ΠΕΡΙΛΗΨΗ: Μονάδα παρασκευής έτοιμου σκυροδέματος (READY MIX) και λοιπές βοηθητικές εγκαταστάσεις, στη θέση «ΛΙΝΙΚΟ» Τ.Κ. Φτερνού, Δ.Ε. Ελλομένου, Δήμου Λευκάδας, Π.Ε. Λευκάδας, Περιφέρεια Ιονίων Νήσων.

Θέμα 3^ο Η.Δ.: Μονάδα παρασκευής έτοιμου σκυροδέματος (READY MIX) και λοιπές βοηθητικές εγκαταστάσεις, στη θέση «ΛΙΝΙΚΟ» Τ.Κ. Φτερνού, Δ.Ε. Ελλομένου, Δήμου Λευκάδας, Π.Ε. Λευκάδας, Περιφέρεια Ιονίων Νήσων.

ΘΕΜΑ: Διαβίβαση έκφρασης άποψης επί του αιτήματος επανεξέτασης της μελέτης περιβαλλοντικών επιπτώσεων για το έργο «Μονάδα παρασκευής ετοιμού σκυροδέματος (ready mix) και λοιπές βοηθητικές εγκαταστάσεις στη θέση “ΛΙΝΙΚΟ” Τ.Κ. Φτερνού, Δ.Ε. Ελλομένου, Δήμου Λευκάδας, Π.Ε. Λευκάδας, Περιφέρειας Ιονίων Νήσων, της εταιρείας “ΛΑΤΟΜΕΙΑ ΠΡΕΒΕΖΗΣ ΑΕΒΕ”.

ΤΕΧΝΙΚΗ ΕΚΘΕΣΗ

2.3. Σχηματικό Διάγραμμα ροής – ΙΣΟΖΥΓΙΑ ΜΑΖΗΣ ΚΑΙ ΥΛΙΚΩΝ ΠΑΡΑΓΩΓΗΣ

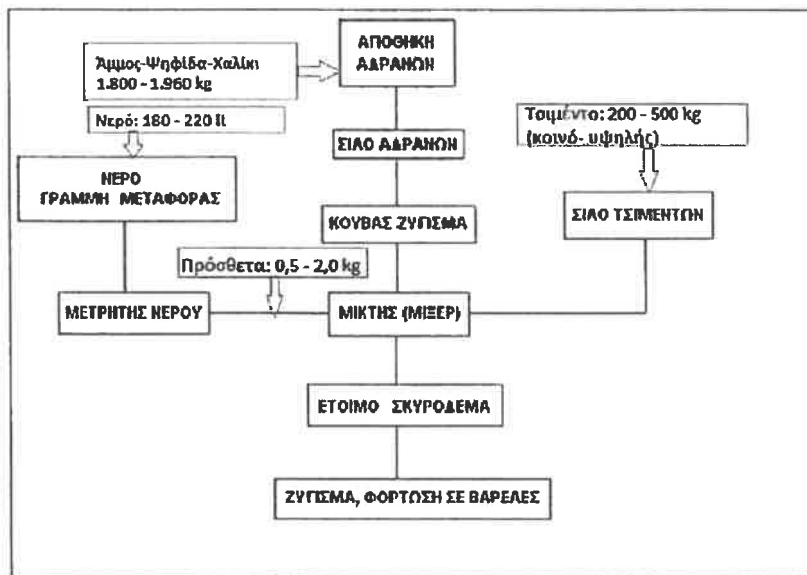
Σύμφωνα με την ΜΠΕ (σελ. 14 του τεύχους ΜΗ-ΤΕΧΝΙΚΗ ΠΕΡΙΛΗΨΗ ΜΕΛΕΤΗΣ ΠΕΡΙΒΑΛΛΟΝΤΙΚΩΝ ΕΠΙΠΤΩΣΕΩΝ), η παραγωγή (εκροή) των 1.000 m³/ΗΜΕΡΑ έτοιμου σκυροδέματος απαιτεί την εισροή 697 m³ θραυστών αδρανών υλικών (άμμος, ψηφίδα, χαλίκι), 92 m³ τσιμέντο και 27 m³ πρόσθετα. Οι αναμενόμενες απαιτήσεις σε νερό ανέρχονται κατά μέγιστο σε 220Kg νερού/m³ έτοιμου προϊόντος. Για τη ημερήσια παραγωγική δυναμικότητα (1.000 m³/ημέρα) της εγκατάστασης, η αντίστοιχη κατανάλωση νερού διαμορφώνεται σε 182,72 tn ή περίπου 183 m³ /ημέρα. (βλ. σελ. 14 του τεύχους ΜΗ-ΤΕΧΝΙΚΗ ΠΕΡΙΛΗΨΗ ΜΕΛΕΤΗΣ ΠΕΡΙΒΑΛΛΟΝΤΙΚΩΝ ΕΠΙΠΤΩΣΕΩΝ).

Σχόλιο 1: Όλα τα αδρανή υλικά θα προμηθεύονται από λατομεία αδρανών της Αιτωλοακαρνανίας ή και της Πρέβεζας και τσιμέντο από ελληνικές τσιμεντοβιομηχανίες (ΑΓΕΤ ΗΡΑΚΛΗΣ, ΤΙΤΑΝ) (σελ. 26 της ΜΠΕ), ήτοι για ημερήσια ΔΥΝΑΜΙΚΟΤΗΤΑ ΤΗΣ ΜΟΝΑΔΑΣ θα απαιτηθούν περίπου 60 +60 δρομολόγια φορτηγών /ΗΜΕΡΑ μεταφοράς χύδην αδρανών και διανυόμενη απόσταση εντός του νησιού, περίπου 30+30 χιλιομέτρων ανά φορτίο, με ότι αυτό συνεπάγεται στην κυκλοφοριακή επιβάρυνση στον ανατολικό οδικό άξονα Λευκάδας – Βασιλικής ιδιαίτερα τους μήνες της τουριστικής σεζόν. Σ αυτή την επιβάρυνση θα έπρεπε να συνυπολογισθούν και τα φορτία έτοιμου σκυροδέματος από την μονάδα προς τα βόρεια βορειοδυτικά του νησιού όπου παρατηρείται και η μεγάλη οικοδομική δραστηριότητα, η οποία σήμερα εξυπηρετείται από μονάδες σκυροδέματος της Ακαρνανίας & Πρέβεζας όπου υπάρχουν εκτός από τα λατομεία αδρανών και επαρκής δυνατότητα υδροληψίας.

2.5.2. Χρήσεις γης σε ακτίνα 1000 μέτρων περίξ του γηπέδου εγκατάστασης

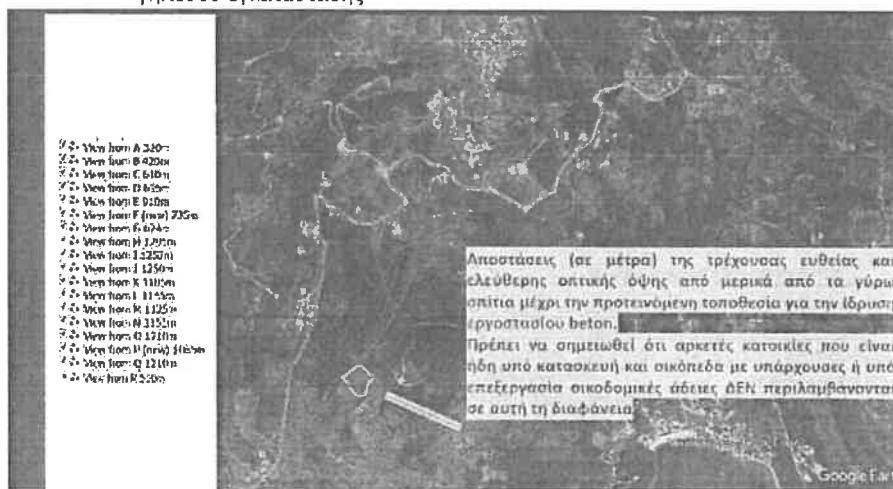
Σύμφωνα με τον χάρτη ΜΠΕ-04 ΧΑΡΤΗΣ ΧΡΗΣΕΩΝ ΓΗΣ ενός του ορίου περιοχής μελέτης υφίστανται:

- ✓ 11 τουριστικές κατοικίες
- ✓ 3 αγροτικές βιοτεχνίες

Για τις οποίες προφανώς έχουν εκδοθεί σχετικές διοικητικές πράξεις εγκατάστασης σε χρόνο που δεν ανέμεναν και ούτε φαντάζονταν οι ιδιοκτήτες τους ότι η περιοχή θα μετατρέπονταν σε ζώνη υποδοχής οχλουσών βιομηχανικών δραστηριοτήτων.
